第3回  
津駅西口駅前広場エリアマネジメント会議

令和6年3月27日

第2回 開催日 : 令和5年12月20日(水)  
場所 : アスト津  
議題 : ・津駅西口駅前広場 基本構想(配置計画等)

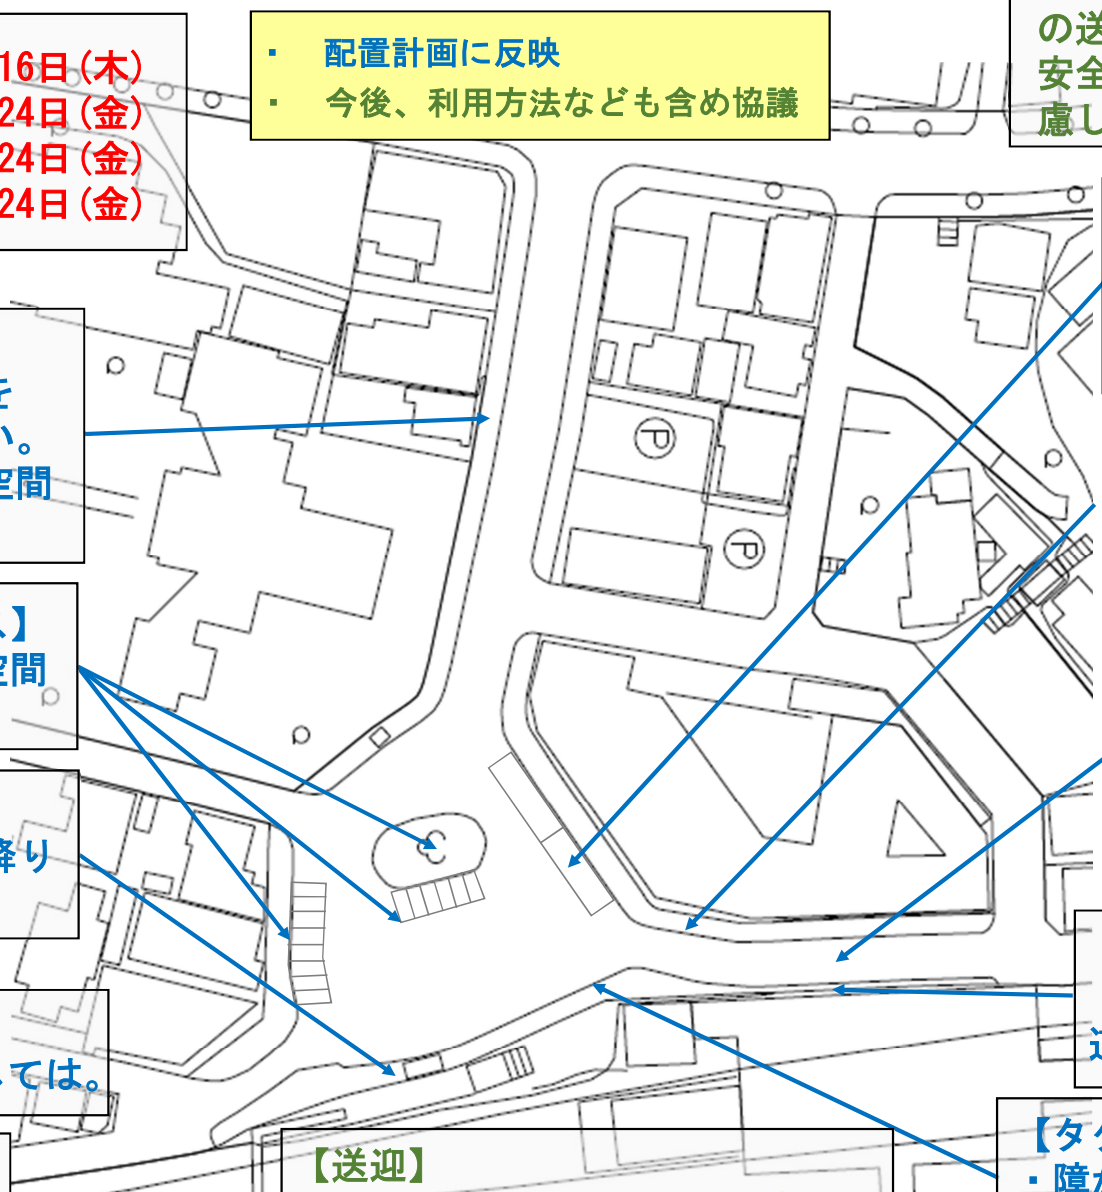
【送迎】  
・ 幼稚園送迎バス及び保護者の送迎車両はルールを作り、安全確保に努めているので配慮して欲しい。

【送迎・路線バス】  
・ 県道のスクールバス乗り場をロータリー内に入れた方が良い。南側に設けバス待ち客の並ぶ空間を設けては。

【路線バス】  
・ 降車場は交通事情等で集中するので、最低2台分は欲しい。

【タクシー・荷捌き・路線バス】  
・ 築山、パーチケを撤去して空間を生み出しては。

【送迎】  
・ バス待ち客が駅舎前まで並び、歩道内は歩きづらいので拡幅しては。

【タクシー】  
・ 乗り場は現状付近に残し、降り場を明確にしては。

【荷捌き】  
・ 北側道路の両側に停車し、他の走行車両に影響、片側に設けては。  
・ 荷捌き停車の時間規制をかけては。

【送迎】  
・ 歩道樹木を撤去し空間確保しては。

【荷捌き】  
・ 北側道路（駅舎前）の歩道が狭いので拡幅しては。

【路線バス】  
・ バス停に屋根を設けては。

【送迎】  
・ 歩行者と車を分離、例えば2階部に歩行者デッキを設けては。

【タクシー】  
・ 障がい者が利用されるため駅舎付近に設けては。

- ・ 配置計画に反映
- ・ 今後、利用方法なども含め協議
